Por la cual se deniega una patente de invención

Rad. PCT/06 - 17140

PRIMERO: Que mediante escrito radicado en esta Superintendencia el 21 de febrero de 2006, con el No. 06017140, por el doctor Héctor Gómez Mejía, en su calidad de apoderado de United Resource Recovery Corporation, entró a fase nacional la solicitud de patente de invención titulada "SEPARACIÓN EN SECO DE CONTAMINANTES DE MATERIALES DE POLIESTER", que corresponde a la solicitud internacional PCT/US2004/028695 del 3 de septiembre de 2004.

Las revoluciones se ajustan en función de la mezcla de materiales empleado (Fl. 102, columna 4, líneas 29 y 30). A continuación se observa el dispositivo de D2:

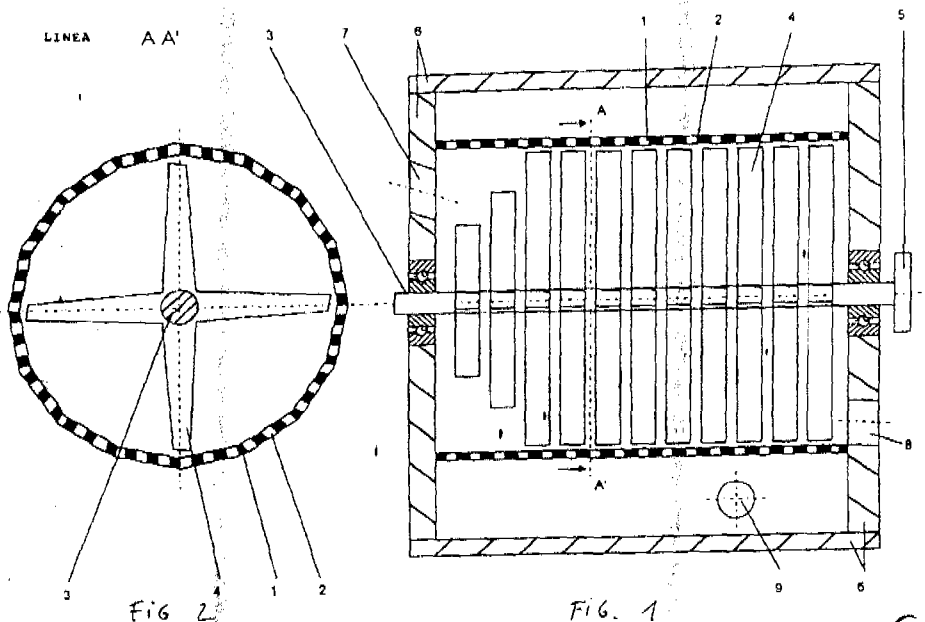
No obstante, D2, que del estado de la técnica es el documento más cercano a la solicitud, comparte con la invención reivindicada el mayor número de elementos técnicos comunes, al divulgar una cámara de limpieza en la que se: i) alimenta una mezcla de material plástico y contaminantes, donde dicha cámara también comprende un eje de accionamiento central 3 (*equivalente al árbol a lo largo del eje central*) y una pluralidad de paletas 4 (*equivalente a cuchillas*) que se proyectan desde el árbol, ii) el eje de accionamiento central 3 rota por ejemplo a 2000 rpm, iii) los movimientos del eje y las paletas provocan fuertes choques del material contaminado y son contactados con la cámara de limpieza que también posee perforaciones, iv) los materiales contaminantes se reducen de tamaño (*desfibrarse equivalente a degradarse*) y v) dichos contaminantes pasan a través de las perforaciones que tiene la cámara de limpieza.

Como se observa, es evidente que D2 revela un proceso cuyas etapas son equivalentes en naturaleza y secuencia a las propuestas en la solicitud. Lo anterior, porque la única diferencia entre la solicitud y D2 es la naturaleza de los contaminantes y las revoluciones por minuto del eje o árbol, pues en el método de la solicitud, los

contaminantes son quebradizos como el vidrio y la velocidad del árbol mayor a 2000 rpm, mientras que en D2 los contaminantes son papel o cartón y las revoluciones por minutos del eje son de entre 1000 y 2000 rpm.

Sobre el particular, es necesario aclarar que, contrario a lo afirmado por la solicitante, D2 claramente describe un aparato con un eje de accionamiento giratorio 3 con paletas proyectadas desde éste (Fl. 103, figura representativa), técnicamente equivalente al "árbol a lo largo del eje central de la cámara de limpieza con pluralidad de cuchillas" del aparato de la solicitud estudiada.
